Onderzoek constructieve veiligheid schoolgebouwen
Parelburcht en Tweemaster-Kameleon te Oost-Souburg

Rapport 11968-R2-0

Bevindingen schoolgebouw Tweemaster-Kameleon

Opdrachtgever: Gemeente Vlissingen

Sloopoverzicht
figuur 1: fragment sloopoverzicht funderingsbalken (gekleurde balken zijn gesloopt)

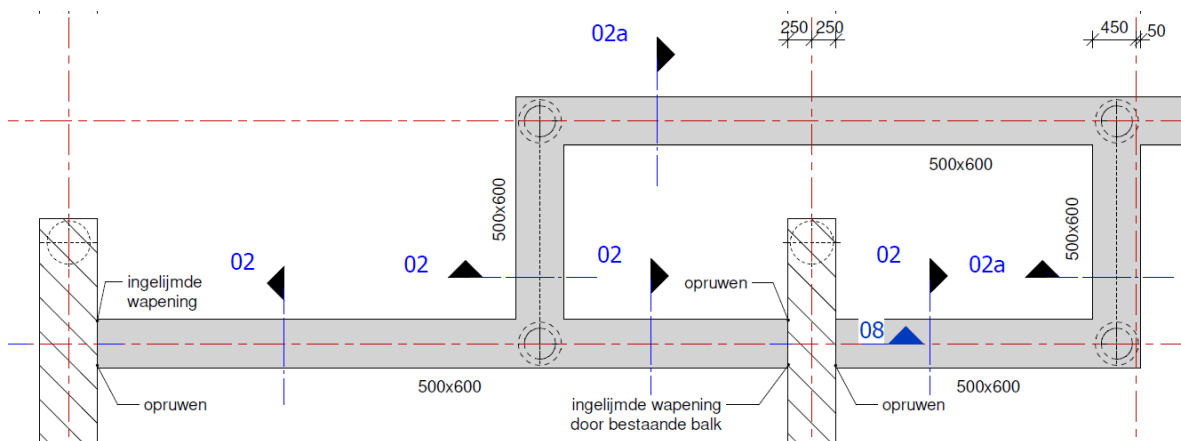
- Funderingsbalken zijn gesloopt, zie figuur 1;
- Nieuwe funderingsbalken zijn gemaakt, die deels met lijmwapening en deels door middel van overlap met bestaande wapening aan de bestaande funderingsbalken zijn bevestigd, zie figuur 2. Ter plaatse van twee stabiliteitsverbanden zijn nieuwe funderingsbalken onder de bestaande balken gerealiseerd, waarbij de ankers voor de kolomvoetplaten door de bestaande balken heen in de nieuwe funderingsbalken zijn bevestigd, zie figuur 3;
- De nieuwe funderingsbalken deels door bestaande palen worden ondersteund en deels door nieuw aangebrachte stalen buispalen met schroefkop;
- Een nieuwe berekening is gemaakt door Faktor, waarbij de gehele staal- en betonconstructie opnieuw is doorgerekend met een 3D raamwerkprogramma;

figuur 4: koppeling kolommen met stalen stripjes op 1^e verdiepingvloer (rood gemarkeerd)

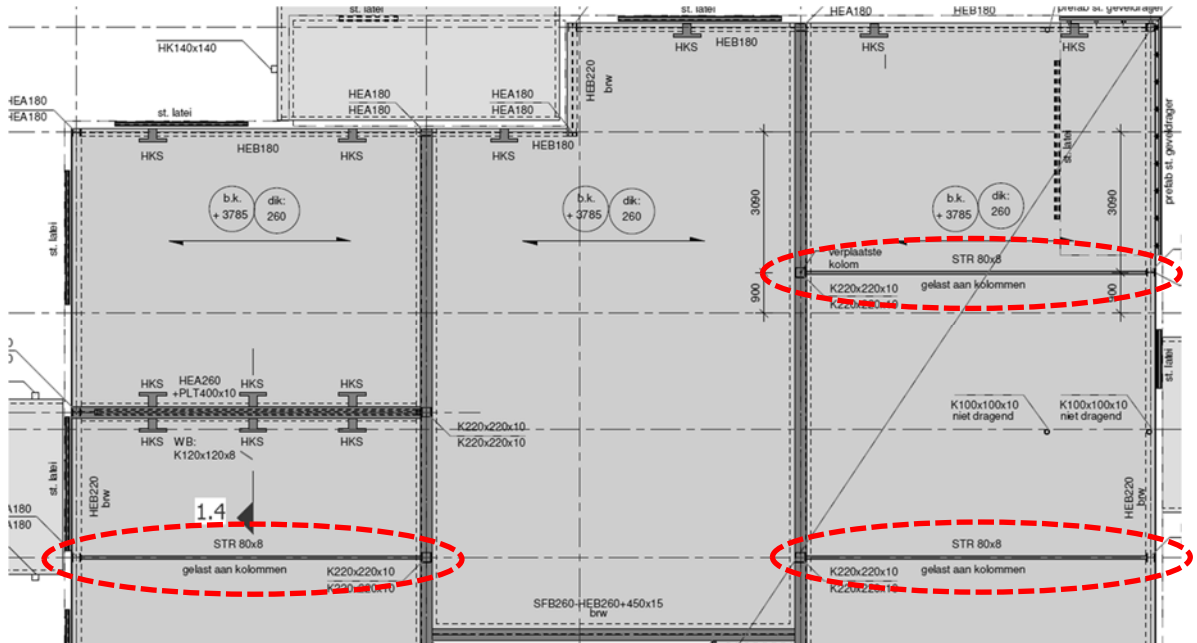
- Stalen strippen op de verdiepingvloeren zijn aangebracht om stalen kolommen te koppelen ter vergroting van de samenhang en de robuustheid van de draagconstructie, zie figuur 4;
- De positie van enkele kolommen is gewijzigd, zodat de kolommen zich boven de reeds gereali-seerde funderingspoeren en -palen bevinden. Hiertoe zijn de betreffende kolommen aangepast, evenals de aangrenzende stalen liggers (o.a. boren van nieuwe boutgaten in voetplaten en liggers, dichtlassen van bestaande boutgaten en het inlassen van nieuwe schotjes in de liggers, zie figuur 5).

Bij de aanpassingen naar aanleiding van het 180 graden gedraaid bouwen zijn op de betonnen druklaag van de 1^e verdiepingsvloer wel stalen strippen als trekbanden toegevoegd om kolommen te koppelen. In de berekening van Faktor is aangegeven dat deze trekbanden zijn toegevoegd om voortschrijdende instorting te voorkomen. In de dakvloer zijn dergelijke trekbanden niet toegevoegd. Dit betekent dat deels de ontwerpstrategie van IMd is opgevolgd.

figuur 5: voorbeeld aanpassing staalconstructie (nieuwe gaten/schotjes aanbrengen en hoekstaal verplaatsen)

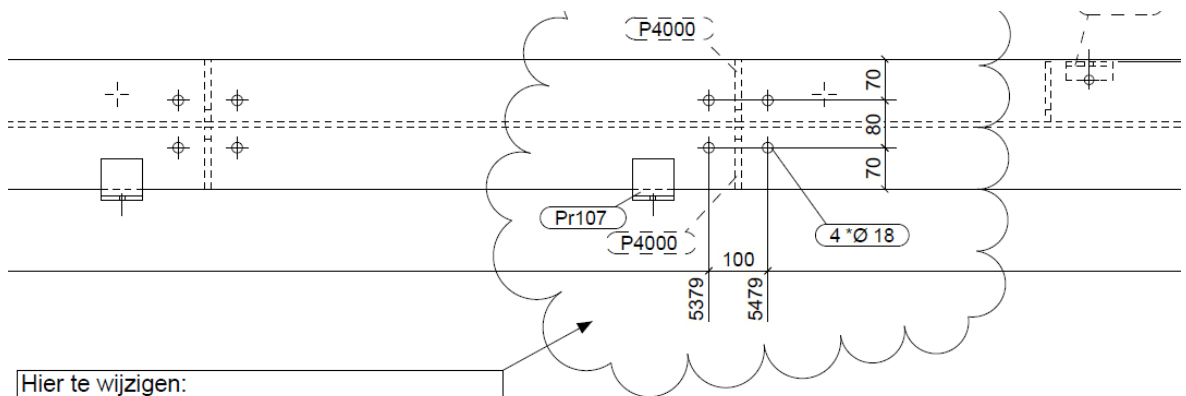
Hier te wijzigen:
 4 gaten Ø18 in bovenflens maken
 4 gaten Ø18 in onderflens maken
 2 Schotjes lassen
 Hoekstaaltje Pr 107 100 mm naar links
 [Startnummer nieuwe onderdelen vanaf 4000]

figuur 8: Stalen steun als aansluiting tussen houten balk (links) en randligger hoofddragconstructie (rechts)

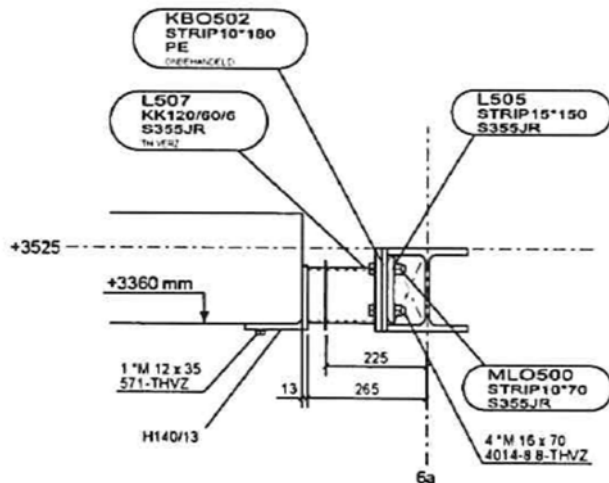
Aangezien de zettingen erg klein zullen zijn, zijn de verhinderingskrachten ook erg klein. Bovendien is de constructieopbouw zodanig, dat de verhinderingskrachten niet zouden leiden tot een constructief onveilige situatie. Dit komt met name doordat ter plaatse van de aansluitingen tussen de houtconstructie en het schoolgebouw hoekverdraaiingen kunnen optreden zonder dat daardoor grote verhinderingskrachten ontstaan. De aansluitingen bestaan uit stalen steunen, die zijn bevestigd aan de stalen randliggers van de hoofdconstructie en waarop de houten balken zijn opgelegd, zie figuur 8.

Resumerend geldt dat het verschil qua fundering tussen het gebouw (op palen) en de omlooptrappen/bordessen (op staal) vanuit constructief oogpunt niet tot een constructief onveilige situatie leidt.

figuur 9 Dakplattengrond met aanduiding van afwijkingen noodafvoeren.

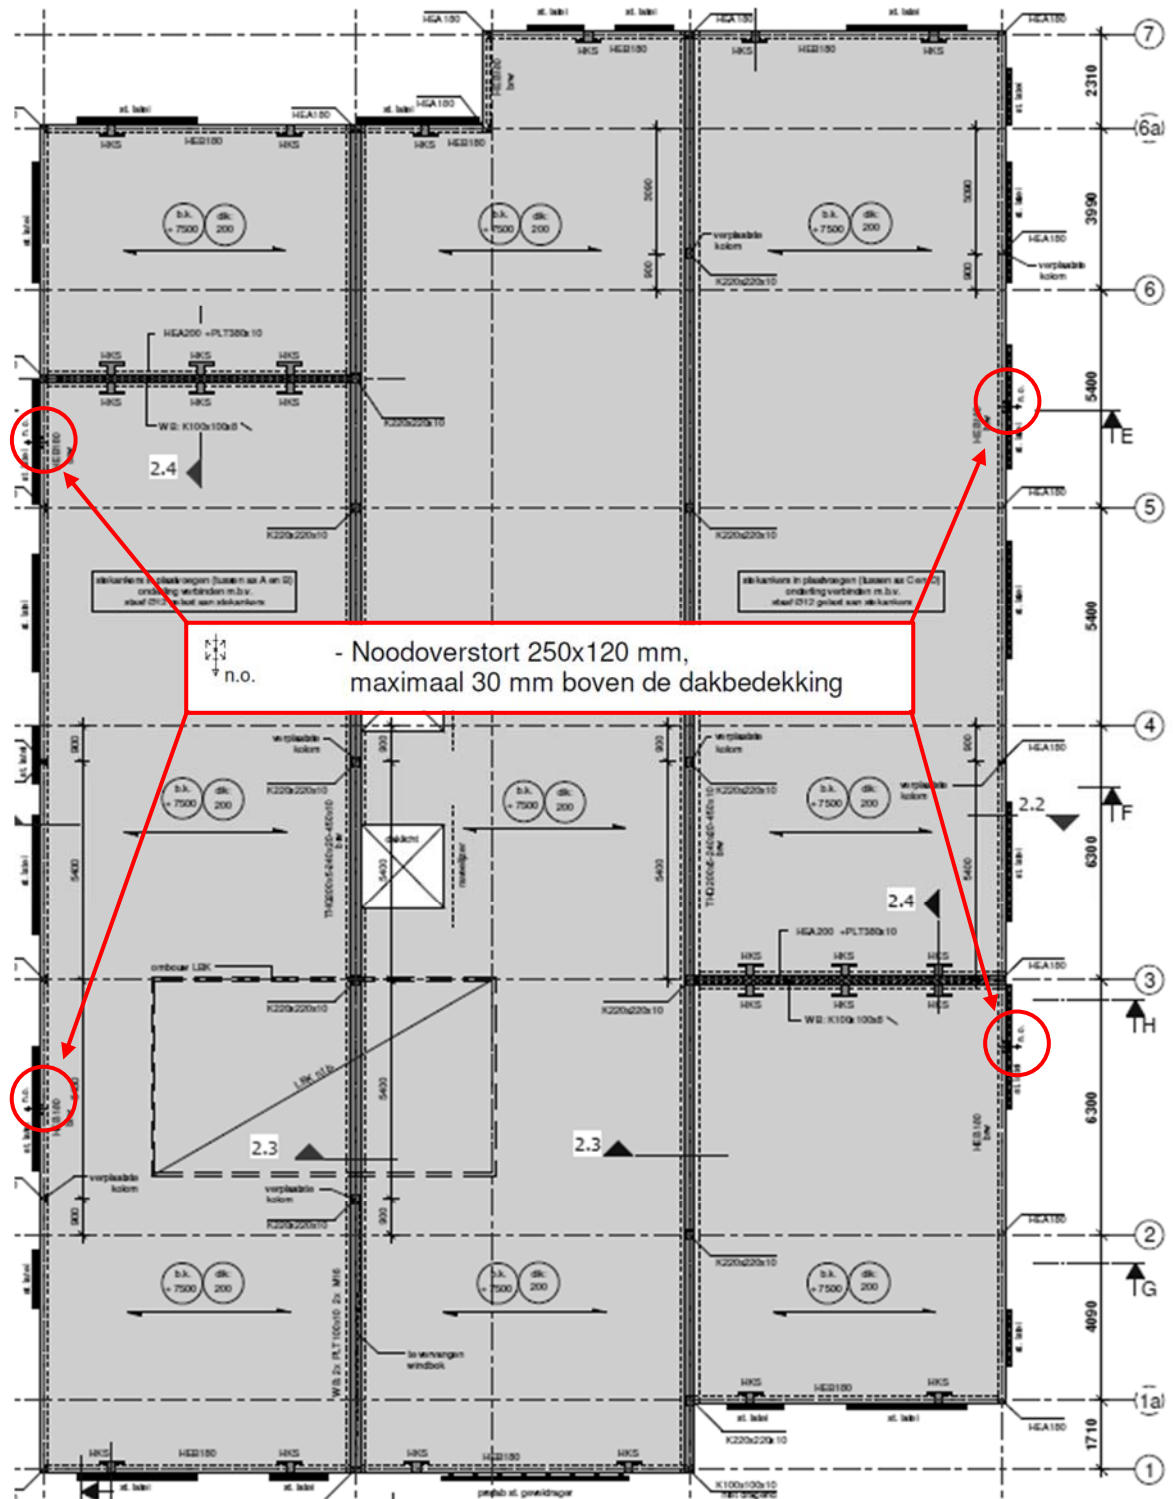
Op de dakplattegrond zijn door Faktor rechthoekige noodafvoeren 250×120 mm in de dakrand aangegeven, zie figuur 8. Noodafvoeren zijn bedoeld om bij onvoldoende functioneren van het reguliere hemelwaterafvoersysteem, door bijvoorbeeld verstopping of door overbelasting van het gemeentelijk riool, het regenwater af te kunnen voeren.

Bij het locatiebezoek zijn de afmetingen en de drempelhoogte van de noodafvoeren bepaald, zie figuur 9. Uit vergelijking met de dakplattengrond volgt dat de afmetingen van de noodafvoeren en de drempelhoogte niet overeenkomen met de tekening. De afmetingen zijn 440×60 mm en de drempelhoogten zijn respectievelijk 40, 45, 55 en 75 mm.

De verschillen hebben gevolgen voor de afvoercapaciteit van het noodafvoersysteem. In bijlage B is door Hageman nagegaan of de afvoercapaciteit van de aanwezige noodafvoeren voldoende is. Daaruit volgt dat dit niet het geval is.

Om voldoende afvoercapaciteit te verkrijgen, kunnen noodafvoeren worden bijgeplaatst of kunnen de bestaande noodafvoeren worden vervangen door nieuwe noodafvoeren met een grotere hoogte. De laatstgenoemde optie lijkt Adviesbureau Hageman het eenvoudigst uitvoerbaar. Uit bijlage B volgt dat de bestaande noodafvoeren met afmetingen 440 x 60 mm kunnen worden vervangen door noodafvoeren met afmetingen 440 x 120 mm, dat wil zeggen dat de hoogte wordt verdubbeld. De drempelhoogte kan ongewijzigd blijven, maar mag ook worden verlaagd tot 30 mm.
